Atualização de firmware - CIE – [24/02/2022] - Versão 3.1.11

São José, 24 de Fevereiro de 2022

Lançada em 24/02/2022
Versão 3.1.11 (Firmware)

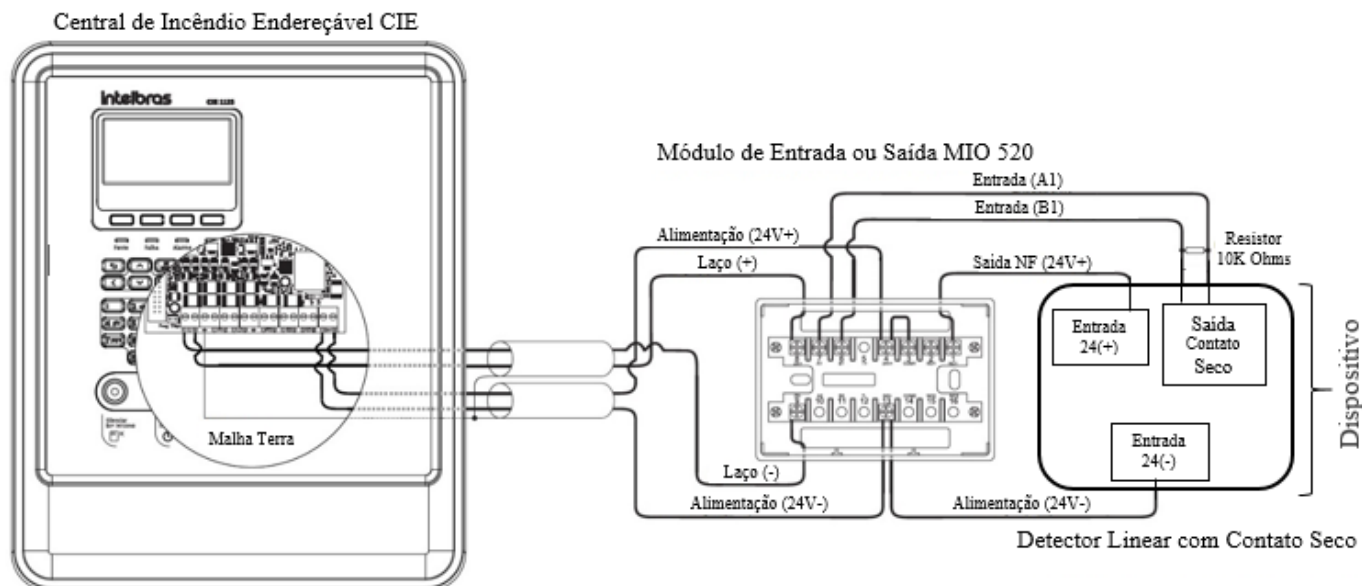
- » Atualização de firmware do produto para a versão 2.0.6, para melhoria na sinalização quando a central estiver com carga baixa, facilitando ao usuário na identificação e verificação.
- » Melhoria na configuração do MIO 520 como “Entrada com Controle de Alimentação” (módulo de zona). Alterando forma de ligação, conforme esquema abaixo.

Módulo de Entrada com Controle de Alimentação

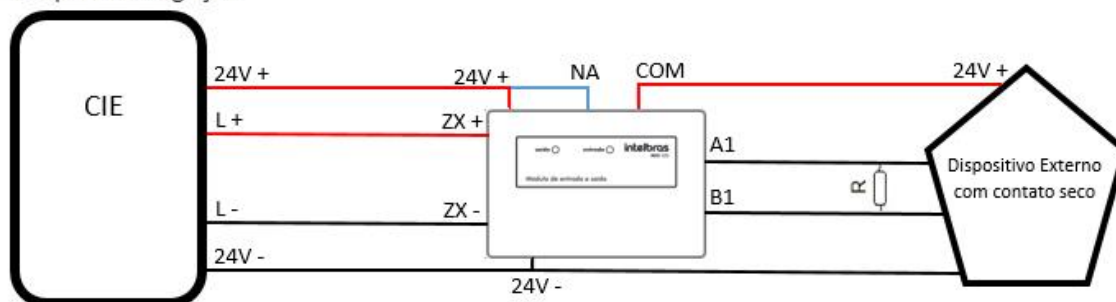
- » Melhoria na comunicação da Central com Repetidoras. Assim, evitando informação de falha de comunicação com as Repetidoras se elas não estiverem instaladas.
- » Permite a utilização de dispositivos não endereçáveis que utilizam um contato seco para informar quando estão ativados. Utilizando o Programador CIE 2.0.4 configurando com o subtipo "Entrada com Controle de Alimentação" do Módulo de Entrada e Saída (MIO 520). Quando algum destes dispositivos for acionado, através do contato seco, o MIO envia esta informação para a central, colocando a central em modo de

alarme e ativando as saídas correspondentes. Ao reiniciar a central, o contato NA é aberto, resetando todos os dispositivos não endereçáveis que estão conectados ao MIO.
